DIAGNÓSTICO TÉCNICO # DI-6689
SUBDIRECCIÓN DE EMERGENCIAS
COORDINACIÓN DE ASISTENCIA TÉCNICA
EVENTO SIRE 1171299

ATENDIÓ: DIEGO CAMILO PLAZAS OLAYA				SOLICITANTE:					
COE:	27	MOVIL:	7	Unidad Administrativa Especial Cuerpo Oficial de Bomberos de Bogotá - UAECOB					
FECHA:	1 de Octubre de 2012	HORA:	15:00	VIGENCIA: Temporal mientras no se modifique significativamente las condiciones físicas del sector					
DIRECCIÓN:	Carrera 113 # 20B-15			ÁREA DIRECTA:	2.2 Ha.				
BARRIO:	Belén			POBLACIÓN ATENDIDA:	150				
UPZ:	75 - Fontibón			FAMILIAS	40	ADULTOS	90	NIÑOS	60
LOCALIDAD:	09 - Fontibón			PREDIOS EVALUADOS	2				
CHIP:	AAA0079PFSK			DOCUMENTO REMISORIO	CR-15512

Figura 2. Esquema de perfil de la localización del muro afectado.

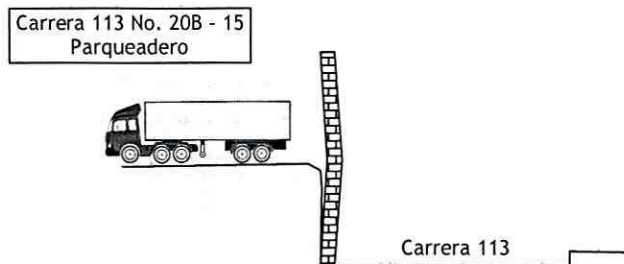
El muro de cerramiento del costado sur-oriental del predio de la Carrera 113 No. 20B - 15, tiene una altura aproximada de 5m, construido en mampostería simple con columnas y vigas adosadas, las cuales de acuerdo con lo observado, posiblemente no están actuando como un sistema adecuado de confinamiento. Dicho muro refleja algunas deficiencias constructivas relacionadas principalmente con su esbeltez, la carencia de adecuados elementos de confinamiento y amarre y la combinación de diferentes tipos de mampuestos en su construcción, lo que eventualmente a favorecido la aparición de los daños inicialmente mencionados.

Hacia el interior del predio de la Carrera 113 No. 20B - 15, se localiza un lote vacío de aproximadamente 2Ha, el cual funciona como parqueadero. Dicho lote tiene una diferencia de nivel de aproximadamente 1.6m con relación a la Carrera 113 entre Calles 20B y 20C, localizada sobre el costado suroriental del predio en comento, haciendo que el muro de cerramiento de este costado este cumpliendo adicionalmente la función de confinamiento del relleno localizado al interior del predio evaluado.

Se destaca que es probable que dicho muro pudiere no ser una medida monolítica adecuada para soportar los empujes ejercidos por el terreno y que probablemente carece de medidas para el manejo de las aguas de escorrentía subsuperficial.

Entre las posibles causas por las cuales se presentó el avance en las afectaciones del muro de cerramiento del costado suroriental del predio de la Carrera 113 No. 20B - 15, se destaca principalmente el hecho de que no se han acatado a cabalidad las recomendaciones realizadas por la entidad en los documentos emitidos previamente, las deficiencias constructivas que evidencia la estructura y los empujes ejercidos por el terreno sobre la estructura, para los cuales la misma posiblemente no está diseñada.

- ⤴ Al responsable del predio de la Carrera 113 No. 20B - 15, Sector Catastral Belén de la Localidad de Fontibón, mantener la restricción parcial de uso para el sector aledaño al muro afectado en un ancho de aproximadamente 4m, hasta tanto se garanticen condiciones de estabilidad del mismo. Así mismo se recomienda retirar los vehículos estacionados en esta zona los cuales pueden generar un aumento en los empujes ejercidos por el terreno sobre el muro afectado.
- ⤴ Mantener vigentes las recomendaciones consignadas en la respuesta oficial RO-32875, en lo referente a:

- ▲ En el caso de no existir restricciones y/o condicionamientos al uso del suelo para el predio de la Carrera 113 No. 20B - 15, Sector Catastral Belén de la Localidad de Fontibón, se recomienda a los responsables del mismo, implementar adecuadas medidas de estabilización y estructuras de contención sobre el relleno localizado hacia el costado suroriental del predio en comento, el cual esta confinado por el muro afectado, mediante la implementación de obras de protección geotécnica, las cuales deberán contar con sistemas de drenaje para la evacuación de las aguas superficiales y sub-superficiales, con el fin de garantizar la estabilidad de los mismos; dichas acciones deberán ser implementadas con el apoyo de personal idóneo, garantizando que se cumplan los requerimientos establecidos en el Decreto No. 926 del 19 de marzo de 2010 y el Decreto No. 92 del 17 Enero de 2011, Reglamento Colombiano de Construcción Sismo Resistente NSR-10 de acuerdo con la normatividad vigente, para lo cual se deben tramitar los permisos y licencias respectivos.

Foto 1. Vista del muro afectado desde la Carrera 113 entre Calles 20B y 20C, evidencia de los agrietamientos y deformaciones.

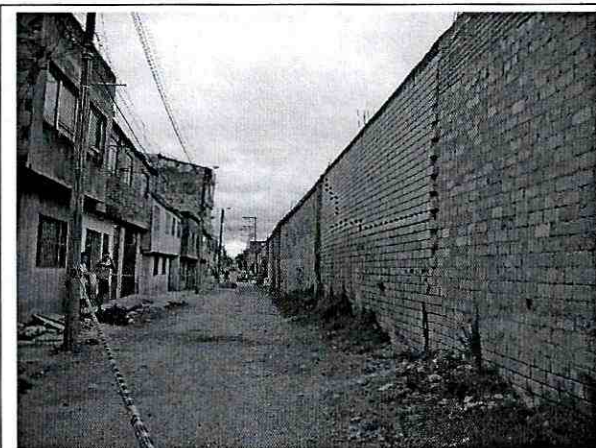
Se presenta un avance en las deformaciones y pérdida de verticalidad del muro de cerramiento del costado sur-oriental del predio de la Carrera 113 No. 20B - 15, con relación a lo descrito en el DI-5690, dicho avance se concentra en el tramo de muro aledaño a la Carrera 113 entre Calles 20B y 20C, ofreciendo riesgo de colapso hacia la vía pública.

Adicionalmente se identifican algunos agrietamientos severos de tendencia diagonal escalonada con longitudes cercanas a los 2.5m y aberturas que oscilan entre los 0.5cm y 3cm, sobre el tramo de muro anteriormente mencionado.
